Réf. DU : 16/PFU/1692959 (corr. : Mme J. De Bruyne)

Réf. CRMS : AA/KD/UCL30026_642_ Hippodrome_Plainedejoux

Objet : UCCLÉ. Chaussée de la Hulpe, 51-53 et 61 – Hippodrome de Boitsfort.
Demande de permis unique portant sur l'aménagement d'une aire de jeux d'ampleur régionale.

Avis conforme de la CRMS

Fig. 3. Plan détaillé de la plaine de jeux fourni par BE.
Illustration issue de l'évaluation appropriée des incidences sur les sites Natura 2000.

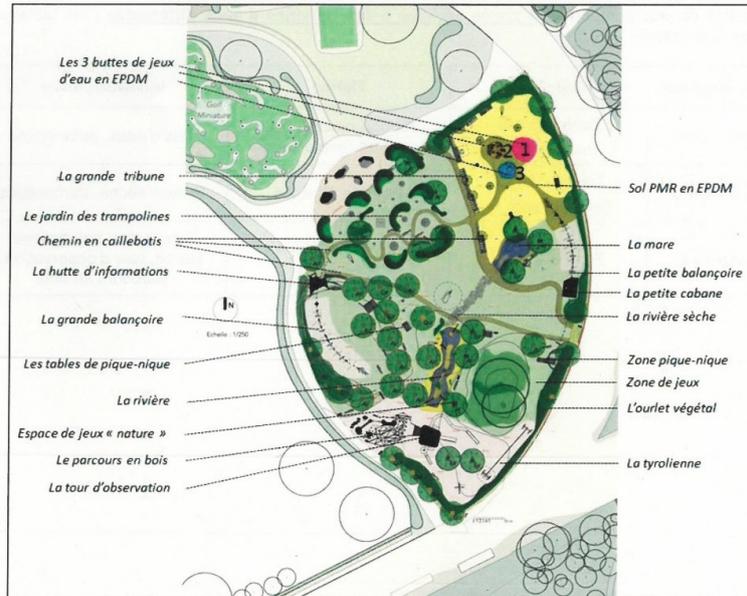
/UCL-3.26/s.610) portant sur la demande de permis unique (16/PFU/5841128). **De manière générale, l'espace choisi pour implanter la plaine de jeux d'ampleur régionale est surexploité. La proposition est trop dense et manque de cohérence. Les dispositifs projetés ne s'intègrent pas au remarquable environnement naturel (revêtements synthétiques, matériaux et tonalités artificiels, modification du relief existant).**

En effet, **les aménagements ne respectent pas l'époque de référence choisie** pour le reste du projet, à savoir la période d'activité de l'hippodrome. Ainsi, la plantation de 42 arbres, la création de buttes et de rochers d'escalade entraîneraient une fermeture visuelle du site, ce qui est en contradiction avec l'espace ouvert d'un champ de course. La clôture projetée contreviendrait également aux souhaits initiaux de non-fragmentation du site, de transparence et de conservation de vues longues. En outre, elle est contraire aux normes valables en sites Natura 2000 dans lesquels la libre circulation des animaux doit être assurée. Si clôture il y a, sa hauteur doit rester nettement sous le niveau de la lisse (1,20 m) qui ne devra pas être éclairée, comme demandé par la CRMS dans son avis conforme (Réf. : AA /UCL-3.26/s.610).

Toujours dans l'idée de **respecter le site Natura 2000**, il n'est pas envisageable d'artificialiser le sol sur une si grande superficie (82,65% du site). D'importants travaux de déblaiement/remblaiement sont notamment nécessités par l'installation d'un système hydraulique destiné à alimenter la micro-vallée. Or, la présence d'eau n'a aucun sens dans ce contexte patrimonial paysager et ne favorisera pas la biodiversité. En effet, la fréquentation d'une pièce d'eau artificielle par les enfants rend l'installation d'espèces animales impossible. La filtration des eaux recirculées et leur traitement par UV lutte même contre l'installation d'algues microscopiques qui auraient été à la base de la chaîne trophique. De plus, les techniques projetées sont beaucoup trop invasives, particulièrement dans un site Natura 2000 (dépenses énergétiques non négligeables, filtration UV conséquente, aménagement de conduites, citernes et locaux techniques enterrés, remaniements importants de niveaux de sol, etc.). Pour rester cohérent avec des objectifs de protection de la nature, cette partie du projet (rivière et mare artificielles) doit être abandonnée. Seuls des pataugeoires et jeux d'eau (fontaines sèches) pour les plus petits seraient acceptables.

Concernant les **arbres existants**, sur base de l'analyse sanitaire fournie, la CRMS ne s'oppose pas à l'abattage des deux hêtres. Par contre, elle demande que toutes les précautions soient prises pour conserver les deux chênes. Aucun terrassement ou installation des structures ne doit être effectué dans la zone vitale des arbres (projection de la couronne + 2 m). Les tailles doivent être raisonnées et effectuées par un élagueur certifié ETW. Elles ne concerneront que l'élimination du bois mort pour des raisons de sécurité.

En ce qui concerne le **mobilier**, la proposition n'est pas acceptable ; le mobilier devrait suivre les consignes du **CSC appliqué en forêt de Soignes** puisque l'hippodrome en constitue l'une des portes d'entrée. Ses dimensions et ses teintes devraient donc être conçues pour avoir le moins d'impact possible sur le paysage.

- respect absolu du relief actuel : aucun terrassement ne peut être envisagé : abandon de la vallée artificielle (mares, rivières, jeux d'eau) ;
- mise en défens des arbres existants et respect de leur houppier ;

- réduction de l'encombrement de l'anneau principal et maintien de l'ouverture du site : les vues principales vers la grande tribune et l'anneau principal doivent être impérativement conservées et améliorées (et inversement, de la grande tribune vers l'ensemble de la piste) afin de conserver la lisibilité du site ;

- les constructions de structures fixes (citernes, abris en sous-sol, etc.) ne sont pas acceptables ;
- maintien de la porosité du site ;
- agrès et construction en bois de hauteur réduite ;

- usage du CSC « Forêt de Soignes » pour les bancs, les tables de pique-nique, la signalisation, etc. ;
- utilisation stricte des couleurs du milieu forestier environnant, sans contraste avec le remarquable environnement naturel ;

- réduction drastique du nombre de plantations haute-tige. Les nouvelles plantations seront émondées de manière à leur donner l'aspect de haute futaie ;

- limitation en hauteur des buissons qui, de manière permanente, devront se situer sous la lisse (1,20 m). La lisse dans son ensemble devra rester visible en permanence, tout au long de l'année ;

- conception d'une plaine de jeux naturelle axée strictement sur la forêt et le cheval qui se distingue clairement d'autres sites ;
- revoir à la baisse la densité des espaces ludiques et récréatifs sans lien avec la nature et l'environnement ;
